(3) 工事の施工が設計と相違していたもの 3件 不当と認める国庫補助金 78,816,901 円
橋台の施工が設計と相違していたもの (1件 不当と認める国庫補助金 72,651,150 円)

この補助事業は、栃木県が、宇都宮市上籠谷町地内において、一般国道 408 号真岡宇都宮バイパス(起点真岡市下籠谷、終点宇都宮市氷室町)の連続立体橋りょう(橋長 390.0m、幅員 17m)を新設するため、下部工として逆 T 式橋台 1 基及び橋脚 10 基の築造、基礎杭の打設等を、上部工として 10 径間連続鋼鈑桁^{ばんげた}の製作、架設等をそれぞれ実施したものである。

ずれ止め材の溶接概念図

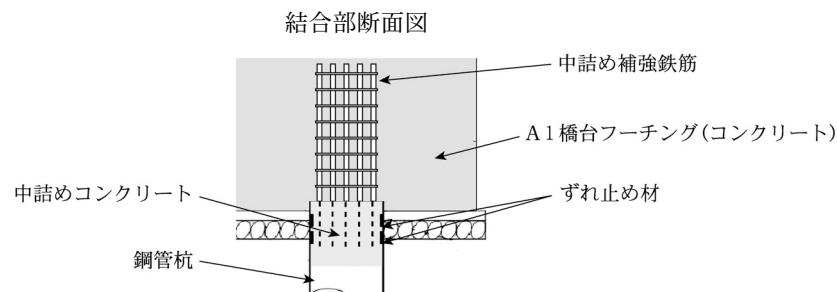
- ① 鋼管杭の内面において、杭頂部から 150mm 及び 300mm の位置に曲げ加工した平鋼(厚さ 9 mm、幅 25mm。以下「ずれ止め材」という。)を配置して、その上面の全周にずれ止め材の厚さに等しい脚長 9 mm のすみ肉溶接^(注1)をすることにより、鋼管杭に接合する。
- ② 鋼管杭の杭頭部に中詰め補強鉄筋を配置して中詰めコンクリートを打設するなどする。

しかし、請負人は、A1橋台の全ての鋼管杭のずれ止め材について、仮止め程度の溶接による施工を行っていて、ずれ止め材が鋼管杭に確実に接合されていなかった(参考図参照)。このため、A1橋台の結合部は、杭頭部に作用する引抜き力を中詰めコンクリート及びフーチングコンクリートを介して鋼管杭に確実に伝達できない状況となっていた。

そこで、改めて、設計計算を行ったところ、A1橋台の結合部は、レベル1地震動時^(注2)において杭頭部に作用する引抜き力に抵抗できないものと認められた。
